開發行為或環境保護對策變更後對 環境影響差異之分析

本次變更擬調整原開發單位(名稱、地址及負責人)，以及修改原規劃之停車場出入口位置，其餘開發行為皆無改變。

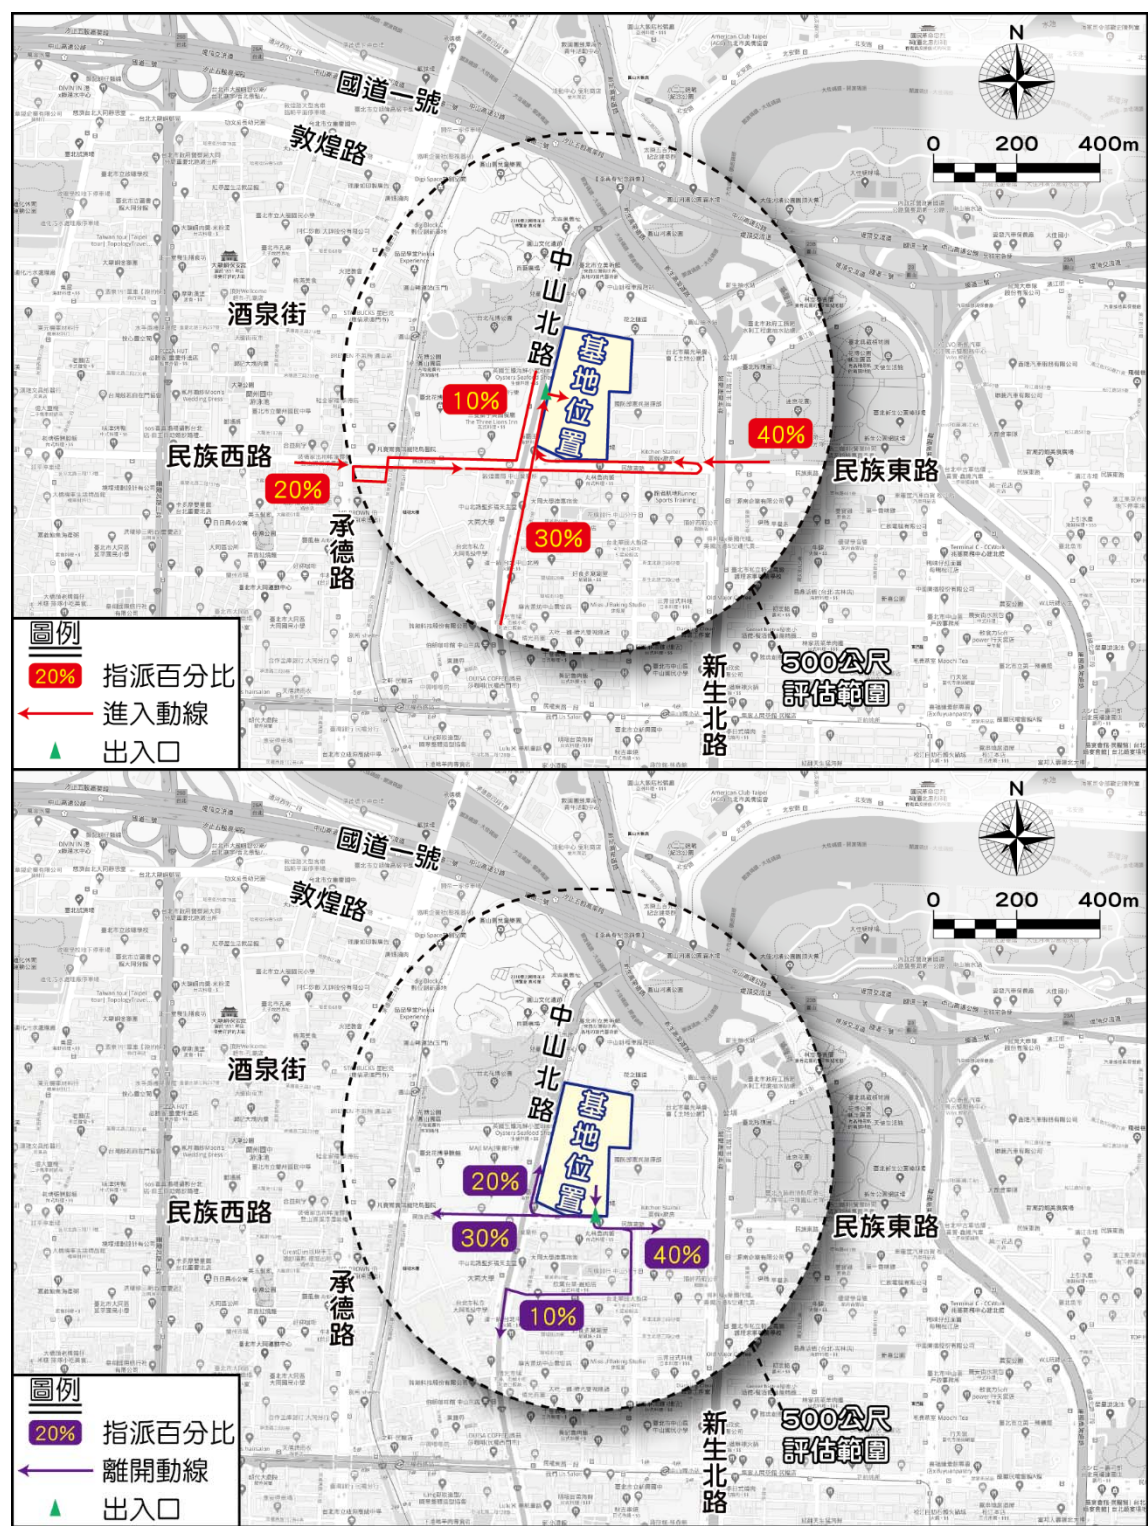
依變更後本基地之營運需求，車輛經中山北路進、民族東路出，基地衍生之交通量指派動線如圖6.1-1所示。

交通量指派比例部分，依主要車流-汽機車之地下停車場動線-西進南出之狀況下，並以保守評估基地鄰近之交通衝擊，故交通量乃指派至主要聯絡道路。其所有車輛假設100%從中山北路北向車道進，由基地南側出場後，平分東、西兩方向離場。

圖6.3-1 中山北路停車場入口與鄰近交通設施示意圖

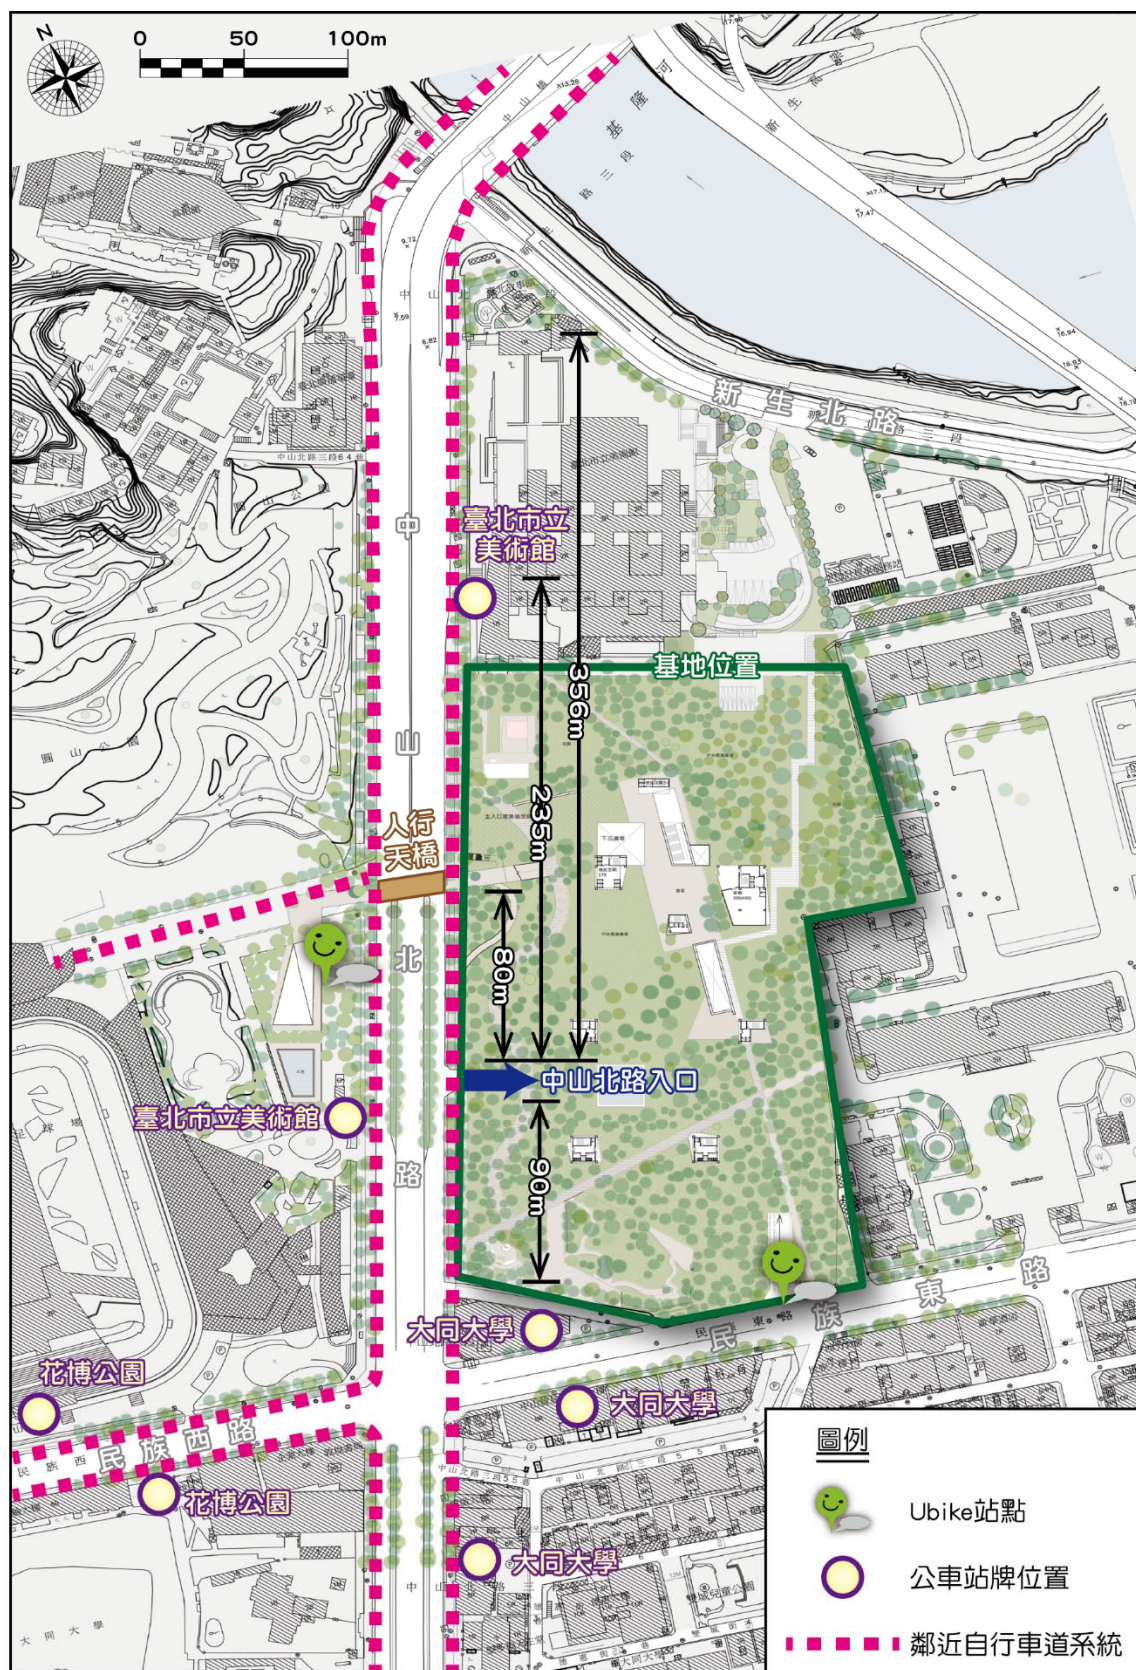
本次變更增設中山北路停車場入口，入口預定處與公車站牌相對位置如圖6.3-1所示。

由圖中可得知，中山北路停車場增設入口位置規劃於跨街花博公園人行通道之南側。鄰近最靠近之公車站牌為距入口北側約235公尺「臺北市立美術館站」公車站牌，車道入口不影響公車站牌及跨街花博公園人行通道通行。

經檢核，現規劃中山北路車道入口：

- (i) 距上游道路交叉點約90m、距下游約356m，皆大於5m；
- (ii) 距最近公車站牌約235m，大於10m以上；
- (iii) 距跨街花博公園人行通道5m以上，應納入設計準則辦理；
- (iv) 車輛管制設施設於地下一層，距入口約40m長，扣除2公尺深之緩衝車道，約38m(6輛小客車)可供車輛停等，停等空間尚足夠。
